SYNTHESE DES ECHANGES AU 9 FEVRIER 2012 ATELIER 4 – LA SUPPRESSION DU PASSAGE A NIVEAU DE FONTAINE-MICHALON

Ce document est une synthèse non conclusive des échanges qui ont eu lieu dans le cadre de l'atelier n°4 de la concertation Massy-Valenton Ouest. Il a pour objectif de :

Carte des différentes variantes de tracés proposés lors de la concertation. (version de travail)

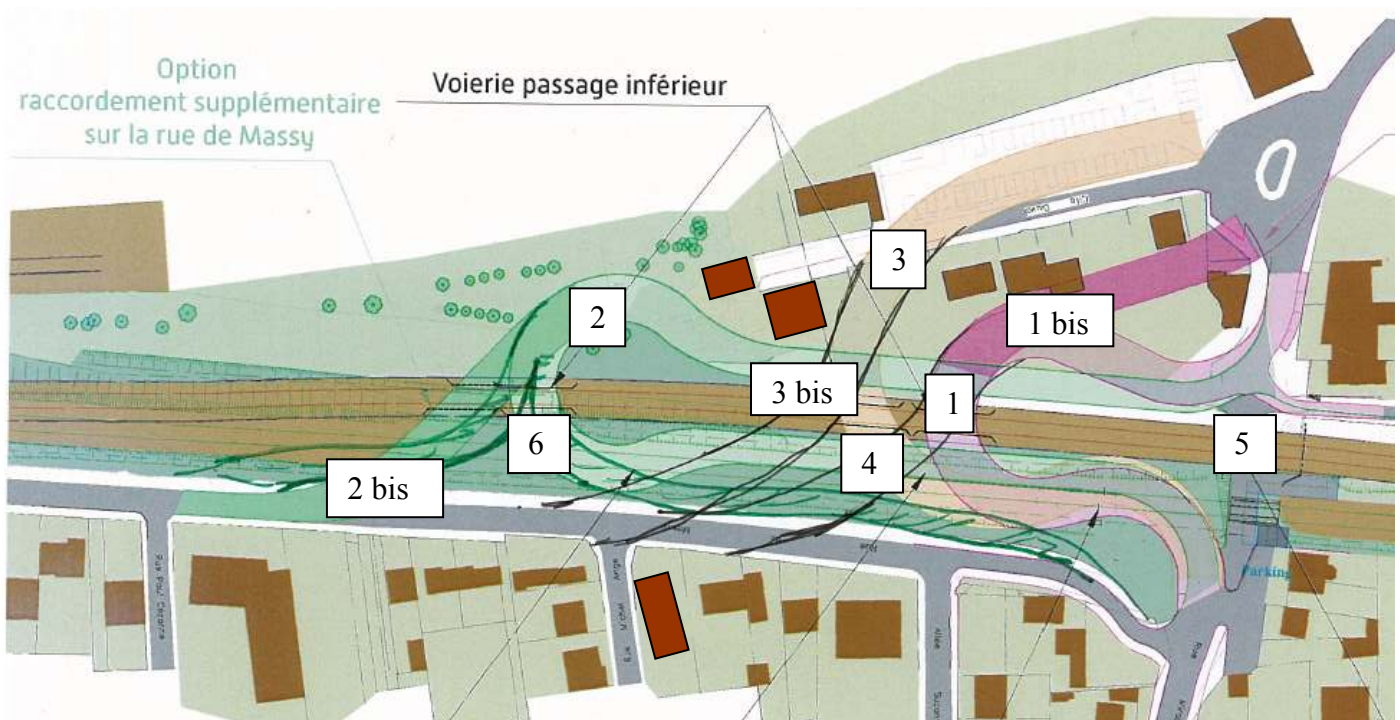
Des intervenants ont expliqué que la circulation et les places de stationnement sont nécessaires pour assurer la pérennité des commerces. Pour eux, la boucle courte est la solution la plus intéressante car une boucle large pourrait dissuader les automobiles de s'arrêter dans la zone commerciale. RFF a indiqué que le projet, boucle courte ou boucle longue, prévoit des places de stationnement.

La Ville d'Antony a indiqué que dévier la voie entre les bâtiments permet de préserver le parking de la mairie en face de la pharmacie.

Différents participants ont fait remarquer que cette solution serait source de beaucoup de bruit compte tenu de la longueur de la route.

Un autre intervenant a proposé de faire passer la route par la Cité Duval et d'ouvrir la boucle au nord dans la bande de terrain libre entre les voies du TGV et du RER B et C.

Plusieurs intervenants estiment qu'il faudrait modifier la boucle en la faisant sortir après la Cité Duval pour faciliter notamment la circulation routière, sous réserve de définir l'impact sur les commerces qui ne serait plus desservi et sur la protection des piétons qui sortent de la gare.

La ville d'Antony a expliqué que cette solution pourrait satisfaire tout le monde en étant retravaillée. Elle pourrait prendre la rue de la cité Duval et permettre un déplacement moindre des voies. Elle doit donc être approfondie.

Un participant a fait remarquer que le virage de la route à l'angle de la rue Mirabeau et de la rue de Massy induira un fort report de circulation sur la rue Mirabeau. Afin d'éviter cet inconvénient plusieurs participants proposent d'ajouter un raccordement direct sur la rue de Massy.

Lors de la réunion du 26 janvier un participant a demandé d'examiner à quelles conditions (gabarits et circulations prévues, pentes...) il était possible d'élargir le passage souterrain pour les piétons pour créer un passage sans boucle sous la voie ferrée.

Un participant ajoute que s'il est acceptable que les poids lourds (en transit ou de livraison) passent ailleurs, il serait très dommageable que ne puissent pas passer les bus locaux (mini bus Paladin n°3) et surtout les véhicules de secours : ambulances, véhicules pompiers. Il faudrait envisager une hauteur pas trop réduite.

Plusieurs participants ont souhaité que cette variante soit réintégrée dans la discussion car c'est la seule qui permet d'éviter un rapprochement des voies vers les habitations au nord des voies.

D'autres participants se sont prononcés en défaveur des variantes 2, 2bis, 4 et 6 car elles impacteraient les habitations de la rue de Massy. Pour eux :

Des participants ont indiqué qu'un raccordement sur la rue de Massy permettrait d'éviter aux véhicules se rendant vers les Baconnets de réaliser un détour. D'autres ont signalé le risque d'embouteillages sur la rue si cette solution était retenue.
